**UMWELTVERTRÄGLICHKEITSPRÜFUNG
IM VEREINFACHTEN VERFAHREN**

**ImWind Erneuerbare Energie GmbH;
Windpark Scharndorf V**

**TEILGUTACHTEN
SCHATTENWURF UND EISABFALL**

Im Auftrag: Amt der NÖ Landesregierung, Abteilung Umwelt- und Anlagenrecht,
WST1-UG-72

Abbildung 1: Positionen der Hinweistafeln, „SD V 01“, „SD V 02“ (Ausschnitt aus Einlage B.02.02.00-01)

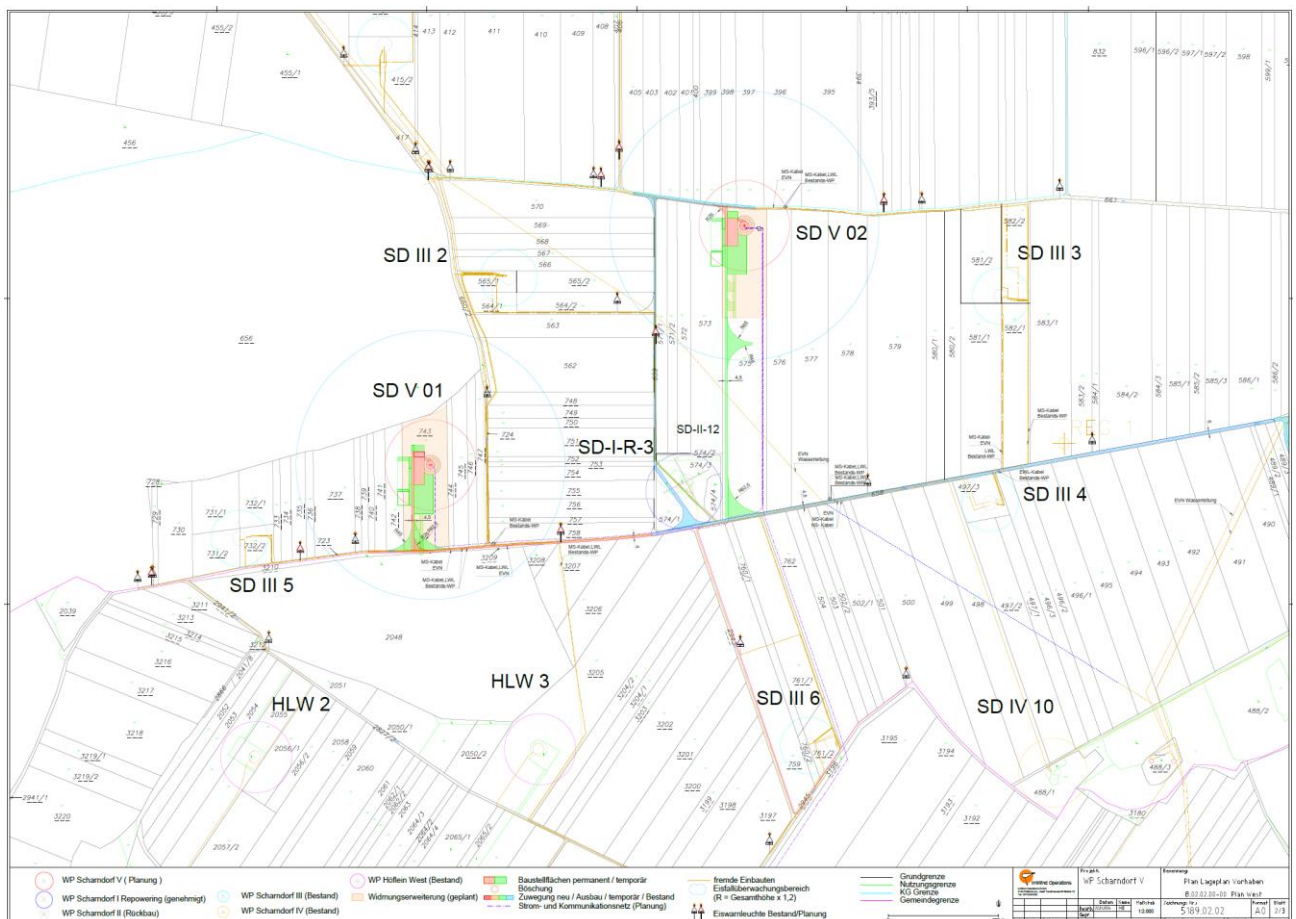
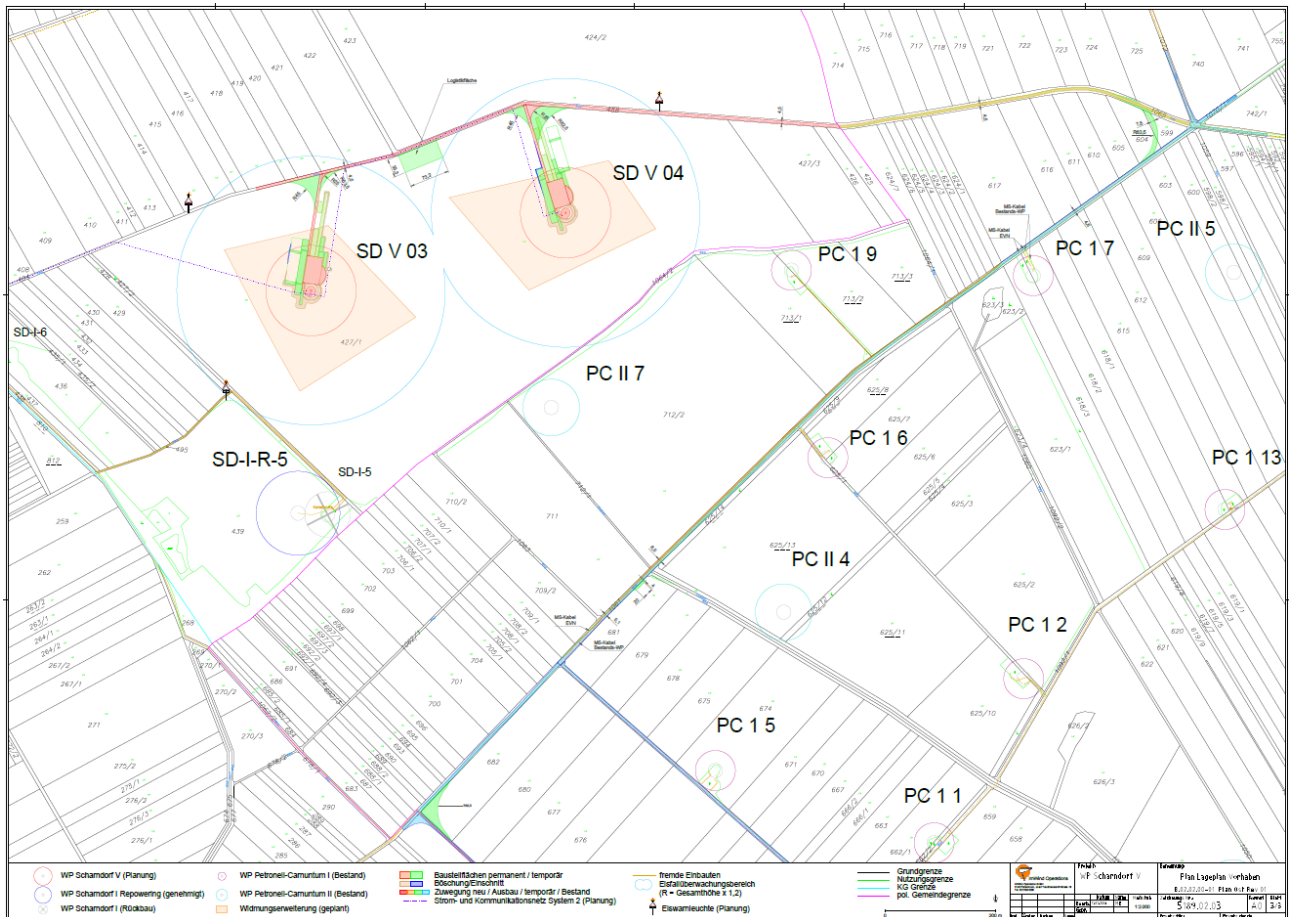
Die Positionen der Hinweistafeln und Signalleuchten sind in Abbildung 1 und Abbildung 2 ersichtlich. Die Radien der blauen Kreise um die gegenständlichen Windkraftanlagen entsprechen dem 1,2-fachen der maximalen Blattspitzenhöhe.

Da an den Zufahrten zum Windpark Hinweisschilder und Signalleuchten angebracht werden, welche vor einer akuten Gefährdung durch Eisabfall warnen und dadurch bei einer Freizeitnutzung von einer Vermeidungsmöglichkeit im Falle eines Eisansatzes ausgegangen werden kann, ist eine unzulässige Gefährdung durch Eisabfall für die Freizeitnutzung der umliegenden Wirtschaftswege nicht zu unterstellen.

- (a) Die Warntafeln und Warnleuchten sind in regelmäßigen Abständen (zumindest einmal jährlich vor Beginn der Wintersaison) sowie nach entsprechenden Hinweisen zu kontrollieren. Die Funktionsweise ist sicherzustellen. Darüber sind Aufzeichnungen zu führen und zur Einsichtnahme durch die Behörde bereitzustellen.
- (b) Nachweise zur Installation und Konfiguration des Eiserkennungssystems müssen dokumentiert und der Behörde übermittelt werden.

Abbildung 3: Trefferhäufigkeiten (1/m²) pro Eisabfall. „SD V 01“, „SD V 02“, Rotorblattradius schwarz gestrichelt

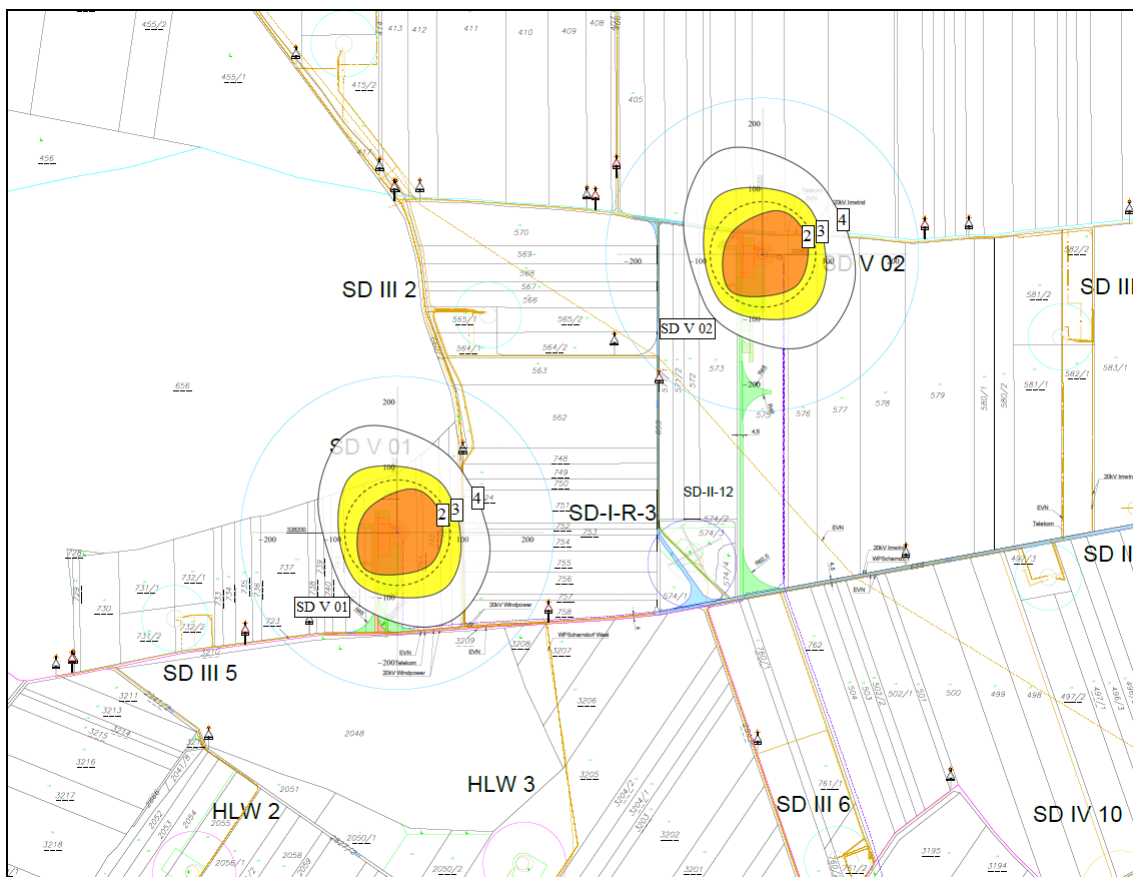
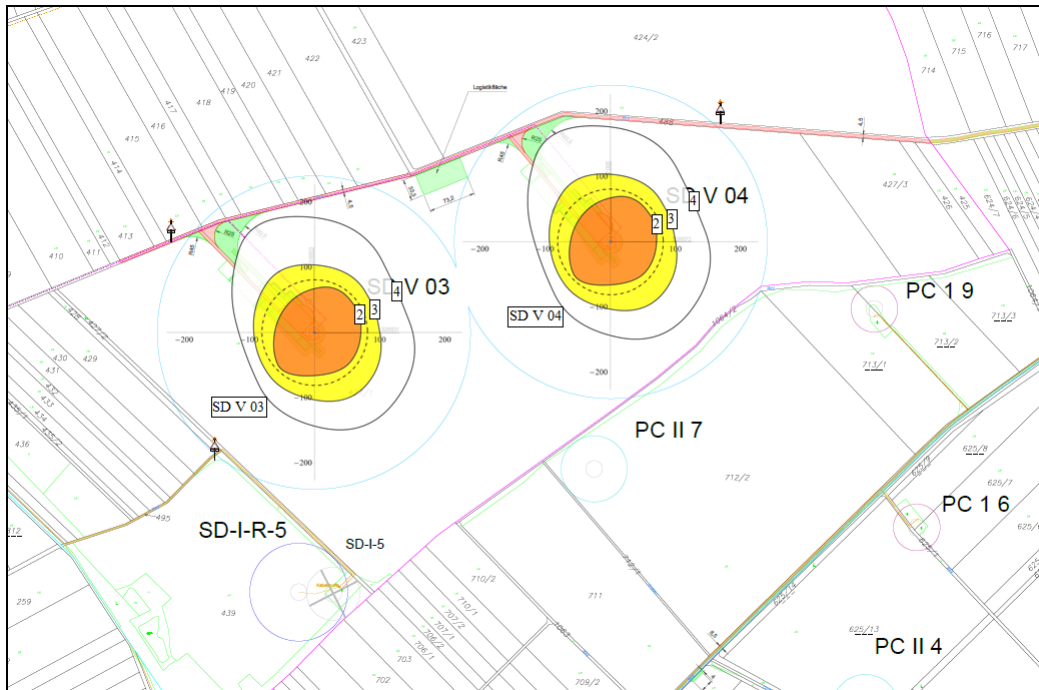
Es ist zu erkennen, dass Wegabschnitte in unmittelbarer Nähe zu den Windkraftanlagen von Eisabfall betroffen sein können. Für die nächstgelegene Bundesstraße B9 wurden keine Betroffenheiten prognostiziert.

Am Randbereich der Zone 4 wurden durchschnittliche Trefferwahrscheinlichkeiten von $1,3 \cdot 10^{-4}$ pro m^2 und Jahr prognostiziert. Um den Wert des gesellschaftlich akzeptierten Risikos von 10^{-6} zu überschreiten, müsste sich eine Person (Treffer auf Kopffläche von $0,04 m^2$, vgl. Lit. 13) durchschnittlich ca. 3 Tage pro Jahr im Zeitraum mit möglichem Eisansatz (ca. 4,5 Monaten, vgl. Lit. 14) am Randbereich der Zone 4 aufhalten. Wie in Abbildung 3 und Abbildung 4 ersichtlich, sind die Hinweiseinrichtungen deutlich außerhalb der Zone 4 zur jeweiligen Windkraftanlage vorgesehen. Mit größerem Abstand nimmt die Trefferhäufigkeit weiter ab. Es kann daher davon ausgegangen werden, dass Passanten rechtzeitig auf möglichen Eisabfall hingewiesen werden.

Wie in Abbildung 3 ersichtlich, ist für die nächstgelegene Bundesstraße B9 keine Gefährdung aufgrund von Eisabfall von den gegenständlichen Windkraftanlagen ersichtlich. Es
